# 保安規定変更に係る基本方針(BWR)について

(令和4年 9月2日)

# 基本方針への主な反映事項について

# 詳細説明①SA設備の適用される原子炉の状態の適正化

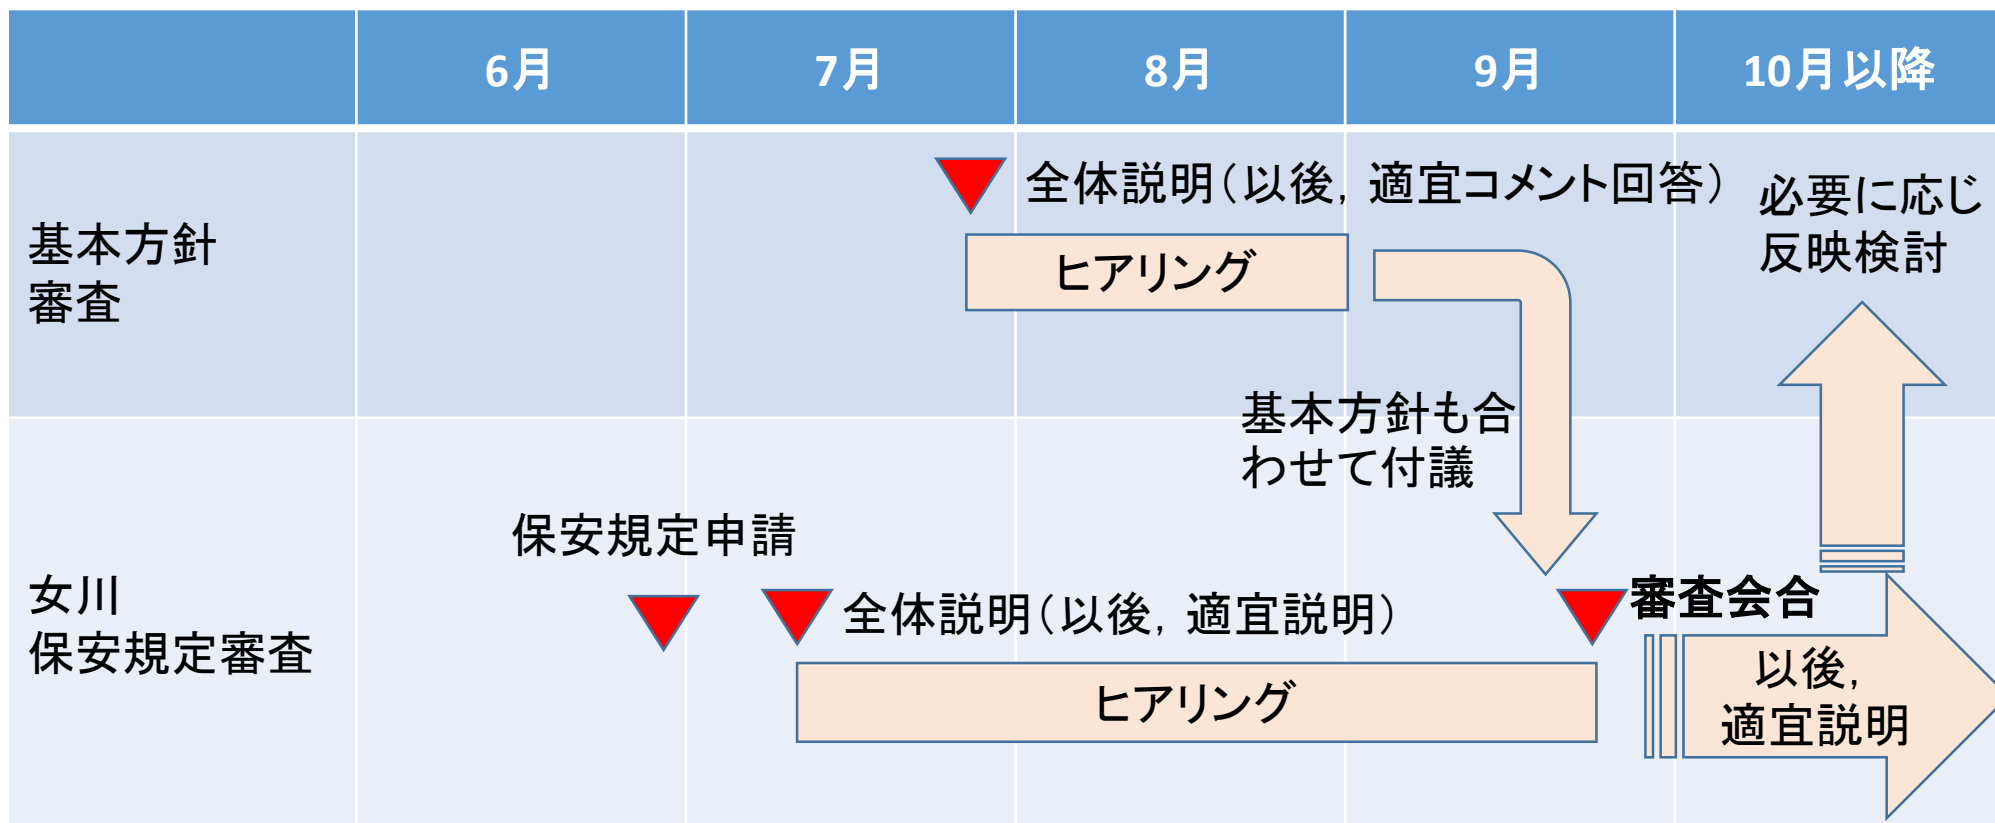
左表の整理に基づき、以下パラメータを追加。

⇒復水貯蔵槽水位・サプレッションプール水位

HPCFポンプの水源監視に必要なパラメータ

⇒RCW系統流量

原子炉および原子炉格納容器を除熱するためにRHR熱交換器へ冷却水を通水する際、規定の冷却水流量が確保されたことをRCW系統流量の増加により確認するため必要となるパラメータ

図：「原子炉水位がオーバーフロー水位付近で、かつプールゲートが開の場合」における注水イメージ

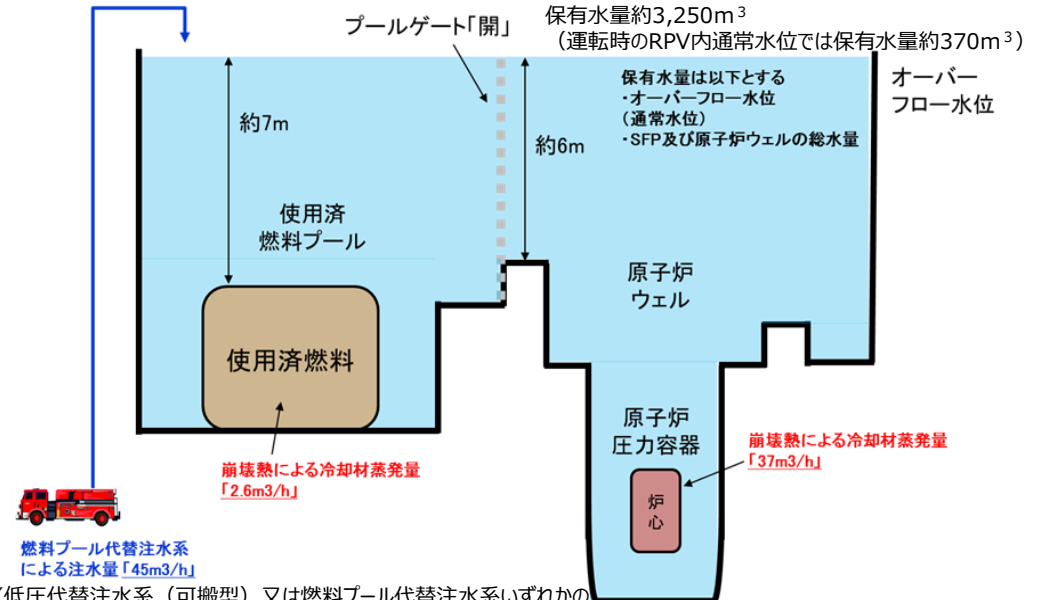
- 「原子炉水位がオーバーフロー水位付近で、かつプールゲートが開の場合」において、低圧代替注水系を使用することが考えられるケースとして、残留熱除去系及び燃料プール冷却浄化系による除熱機能が喪失した場合を想定。
- 燃料プール代替注水系により注水を行うことで、低圧代替注水系がなくとも、燃料の冷却が可能であることを確認。

- プールゲート開では保有水量が多く、事象進展に対する時間的余裕が大きい。
- 燃料プール代替注水系のインサービスを期待する事象発生12時間までの水位低下は1m以下であり燃料の冷却や、燃料プール代替注水系の準備(オペフロ作業)に与える影響はない。
- 燃料プール代替注水系により崩壊熱による冷却材の蒸発分以上の注水が可能。

原子炉ウェルとSFPがつながり保有水量が多くなり時間的余裕が大きくなること、また常時待機要求がある燃料プール代替注水系にて原子炉及びSFPでの崩壊熱による冷却材の蒸発分以上の注水が可能であるため、LCO適用期間とする必要性は低い。⇒詳細検討は次ページに示す
